Dodatek č. 4 ke o dílo č. 148/OVZ/PJ/2019
ze dne 08. 07. 2019
(dále jen „Dodatek č. 4“)

Název projektu: Stavební úpravy objektu Tř.svobody 26 pro FF UP v Olomouci

REKAPITULACE ZMĚNOVÝCH LISTŮ ZMĚN Z1 AŽ Z9

PŮDORYS

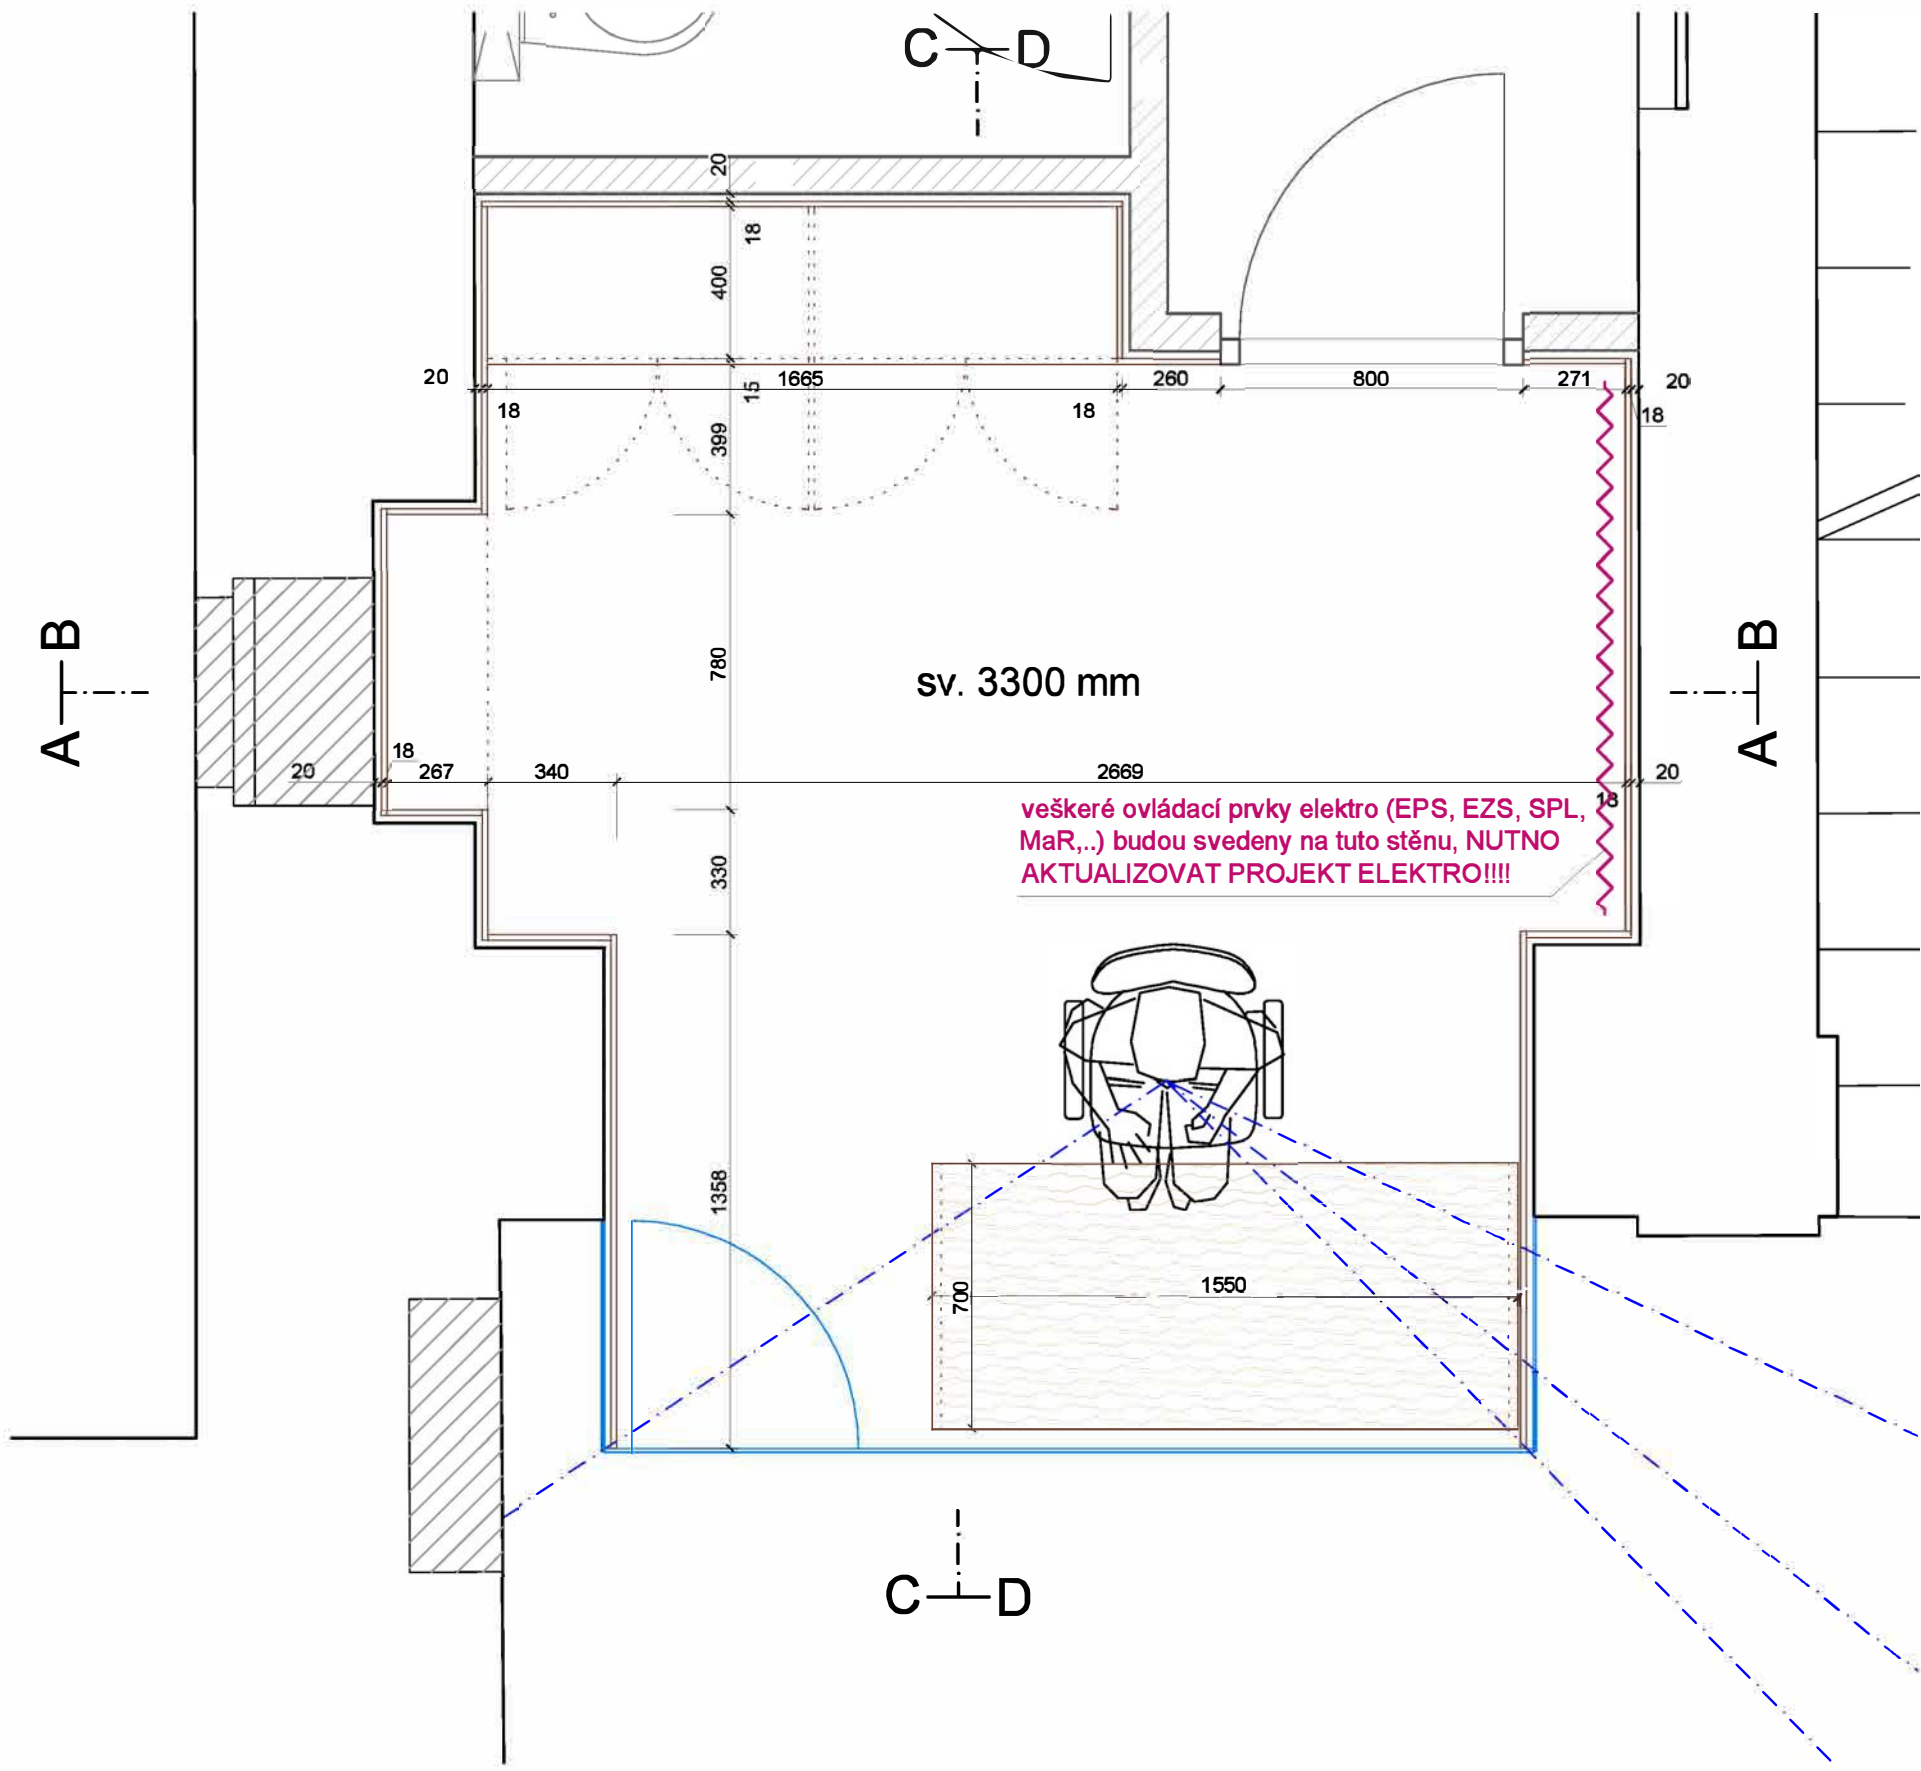
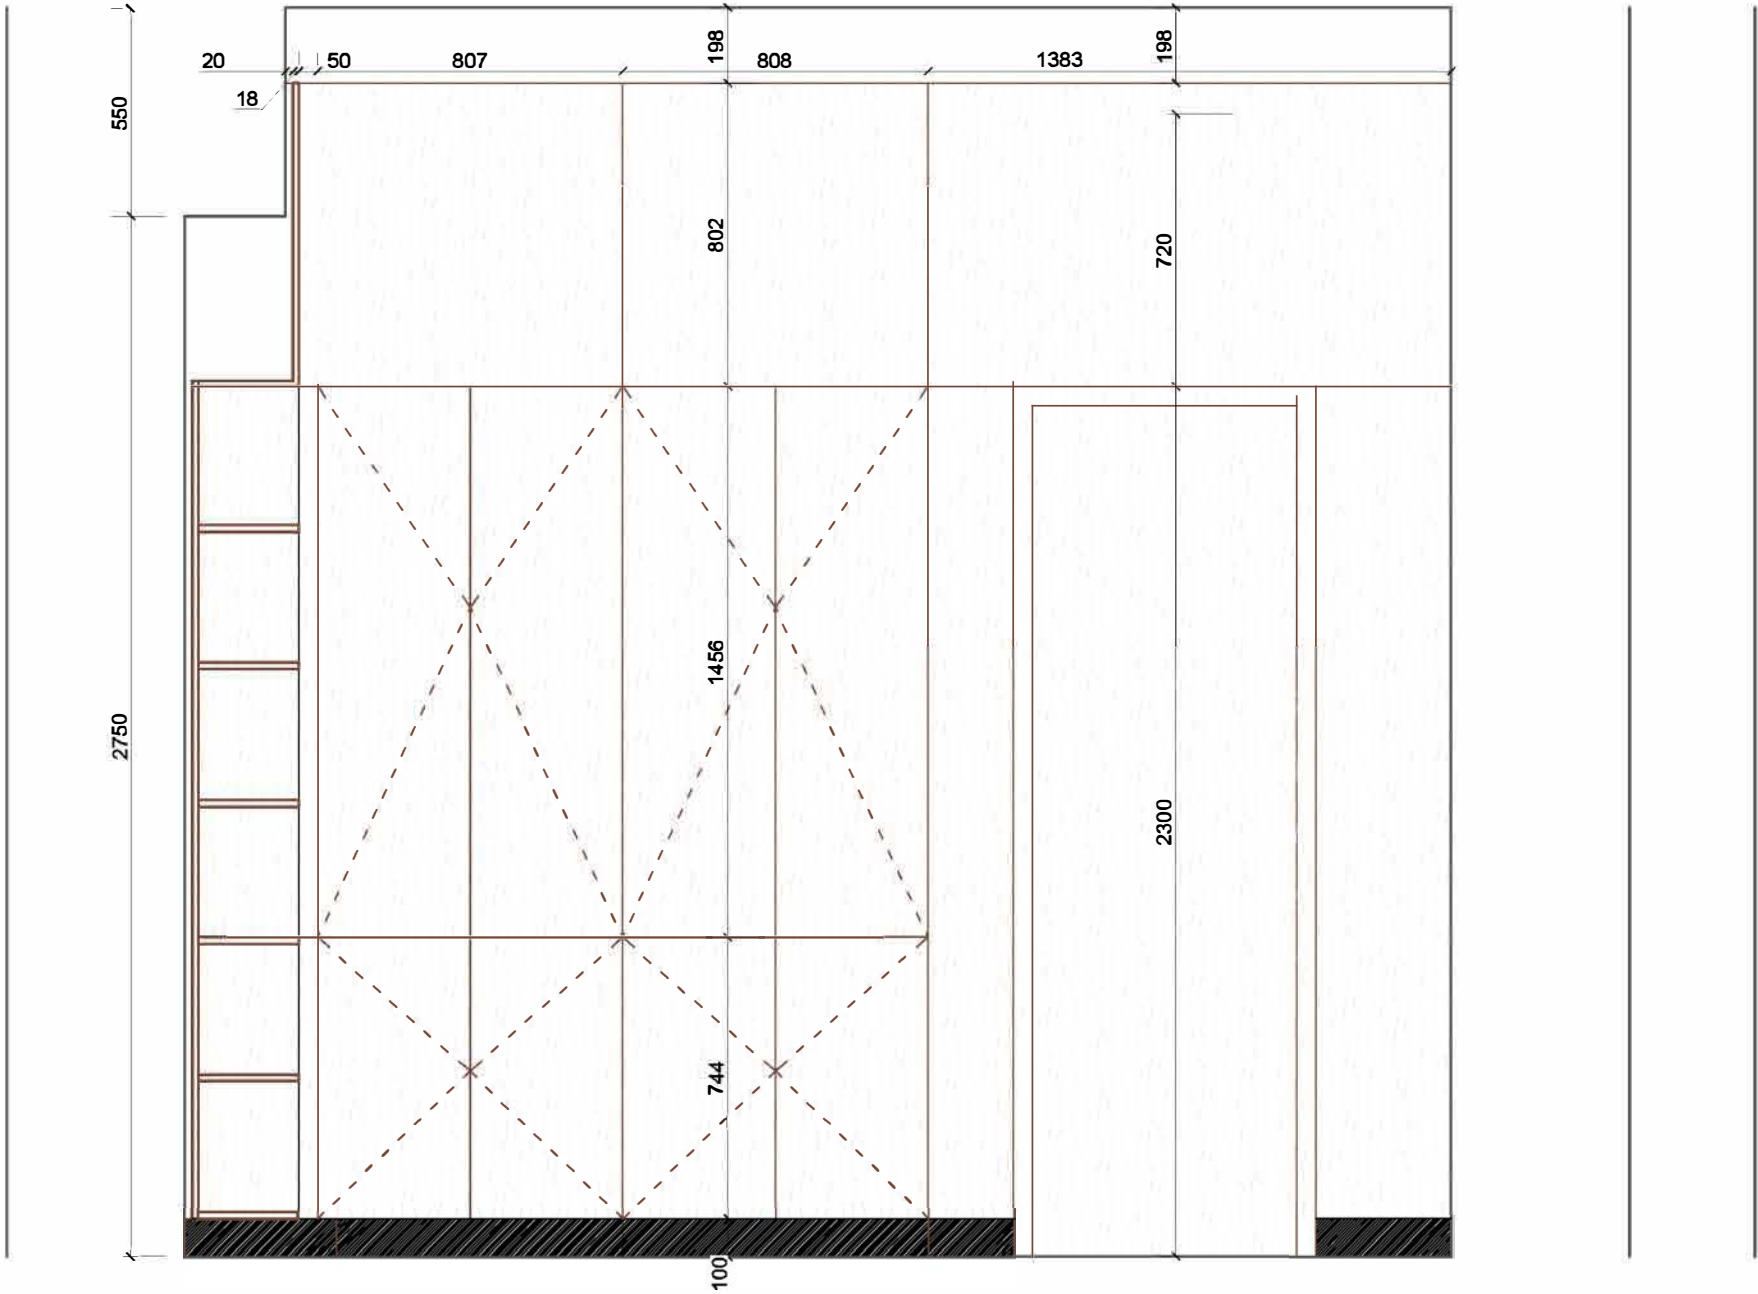
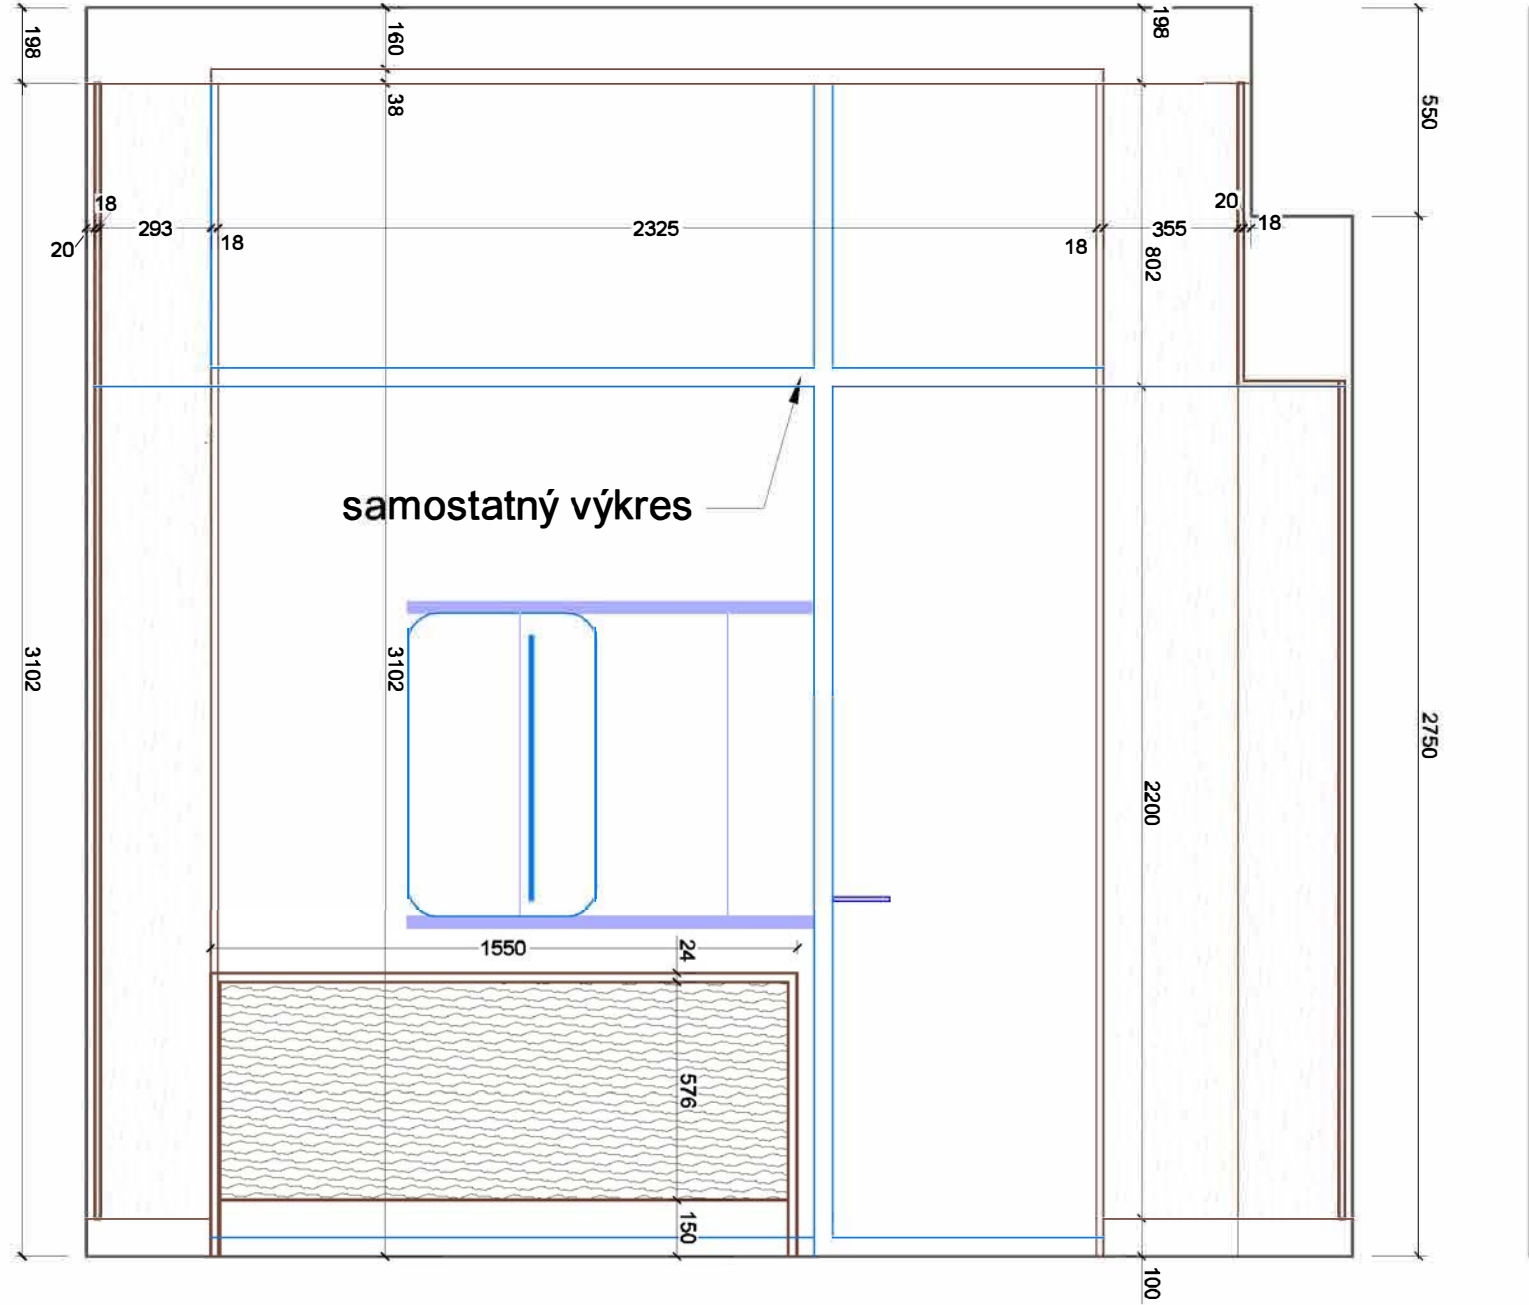
Recepce je řešená jako samostatná místnost, která částečně vystupuje do prostoru chodby - a to cca 600 mm hlubokou skleněnou maskou. Prostor vrátnice je zevnitř vyložený bukovou překližkou tl. 18 mm. Skleněná maska má obdélníkový tvar, z jedné strany lícuje s klenebními pasy u stropu, na druhé je odsazená cca o 270 cm od stěny. Čelní stěna je prosklená čířm sklem, boční stěny jsou z vnějšku obloženy lakovaným bílým tvrzeným sklem. Dřevěný obklad z překližky bude zavěšen na dřevěném roštu - tl. vzduchové mezery 30 mm, bude přetažený až na prosklenou masku, kde bude kotven do ocelových rámců konstrukce. Obklad z bukové překližky je přikotven ke stěnám bez viditelných spojů. V překližkovém obkladu jsou integrovány otevřené i uzavřené regály. Rozměry desek viz pohledy na stěny. Dveře do recepce jsou také z překližky, řešeny jako bezfalcové. Srd dřevěné části navazuje na stávající sokl v chodbě. Kresba překližky bude orientovaná svisle. Stůl recepce je vyroben z překližky, tl. 24 mm, s plnými boky a lubem odsazeným od podlahy (odsazení 150 mm). Spoj stolní desky a bočnice NA SRAZ - NA POKOS, HRANY ZABROUSIT. Použitá překližka bude buková. POVRCHOVÁ ÚPRAVA DŘEVĚNÝCH PRVKŮ - TVRDÝ VOSKOVÝ OLEJ, DO VNITŘNÍCH PROSTOR, NA BÁZI PŘÍRODNÍCH OLEJŮ A VOSKŮ - MIKROPORÉZNÍ, MATNÝ, BEZBARVÝ!!

NUTNO KOORDINOVAT S VEDENÍM INSTALACÍ !!!
Prosklená maska viz samostatný výkres!
